Poznań, dn. 08.01.2013 r

EZ/ 350/140/2012/25/2013

Wykonawcy biorący udział w postępowaniu o zamówienie publiczne nr EZ/ 350/140/2012na zakup, dostawa, montaż i uruchomienie medycznych paneli elektryczno-gazowych.

Wielkopolskie Centrum Onkologii informuje, iż wpłynęły pytania do specyfikacji istotnych warunków zamówienia na które zostały udzielone odpowiedzi:

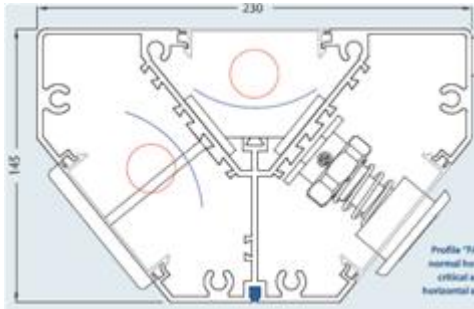
1. Czy Zamawiający dopuści panel o bocznych ściankach położonych względem ściany pod kątem 51° jak na rysunku poniżej. Gniazda gazowe oraz elektryczne montowane są w bocznych pochylonych względem ściany powierzchniach. W przypadku negatywnej odpowiedzi prosimy o merytoryczne uzasadnienie.

2. Czy Zamawiający dopuści panel o przekroju jak powyżej o głębokości 145mm? Wymiar ten nieznacznie różni się od wymaganej co nie będzie miało praktycznego wpływu na funkcjonalność oferowanych paneli. W przypadku negatywnej odpowiedzi prosimy o merytoryczne uzasadnienie.

Odp. Do pytań 1, 2 i 3. Ze względu na kubaturę i specyfikę pomieszczenia oraz wytyczne projektanta wymiary panelu są bardzo istotne – Zamawiający podaje raz jeszcze parametry z punktu B.4 i B.8 doprecyzowując jednocześnie kąt ustawienia części bocznych panelu:

B.4. Boczne części ustawione pod kątem 110° - 120° w stosunku do ściany, tworzące ergonomiczny dostęp do gniazd, wysokość ok. 1200mm, szerokość max. 400mm., głębokość $100\text{mm} \pm 10\%$.

B.8. Punkty poboru gazów typu DIN :

- tlen O₂ – 2 szt.
- próżnia VAC – 2 szt.
- powietrze AIR – 2 szt.

ergonomicznie rozmieszczone z odstępem w pionie min. 300mm (*podana pierwotnie wartość 400mm prowadziła do utraty funkcjonalności*), na dwu pionowych powierzchniach:

- frontowej –równoległej do ściany,
- bocznej-ustawionej pod kątem 110° - 120° w stosunku do ściany.
